改善箇所説明図

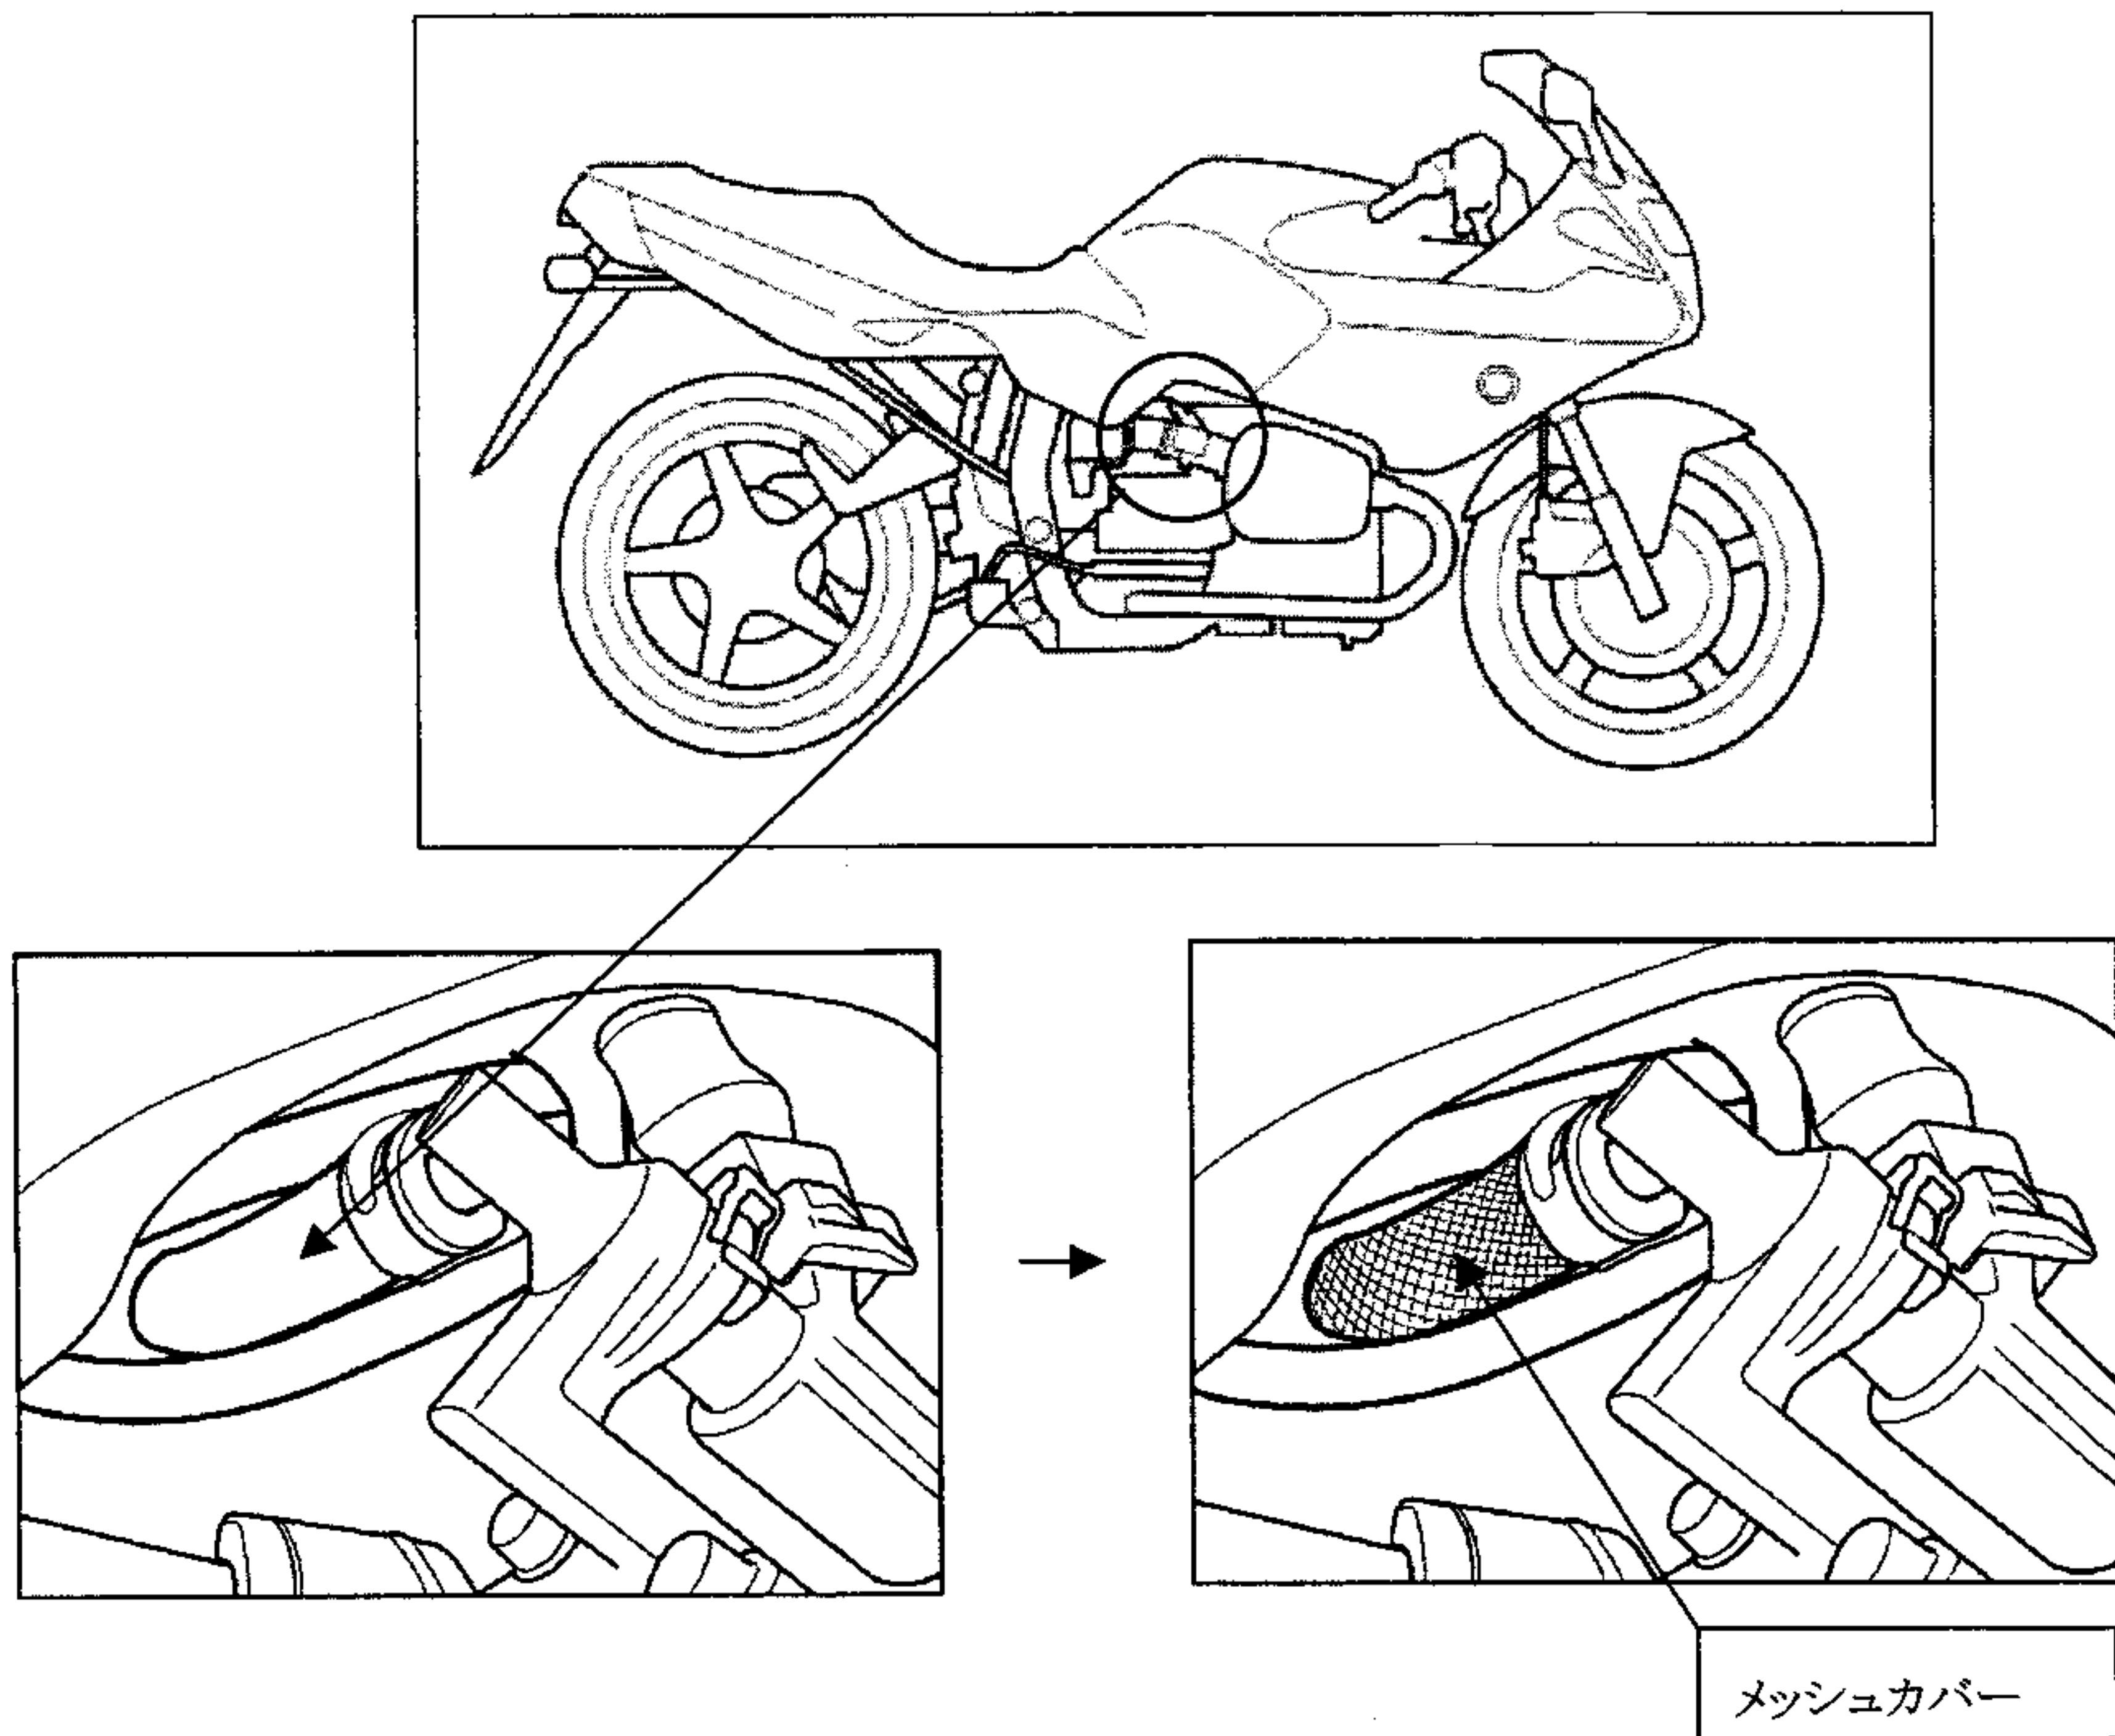
基準不適合箇所

原動機の右気筒の燃料配管において、燃料ホースの取り回しが不適切なため、そのままの状態で使用を続けると、原動機の振動により当該燃料ホースと燃料パイプが干渉し、最悪の場合、燃料ホースが損傷して燃料が漏れ、火災に至るおそれがある。

改善の内容

全車両、当該燃料ホースを対策品と交換する。

右側燃料ディストリビューターホースのメッシュカバーの有無。
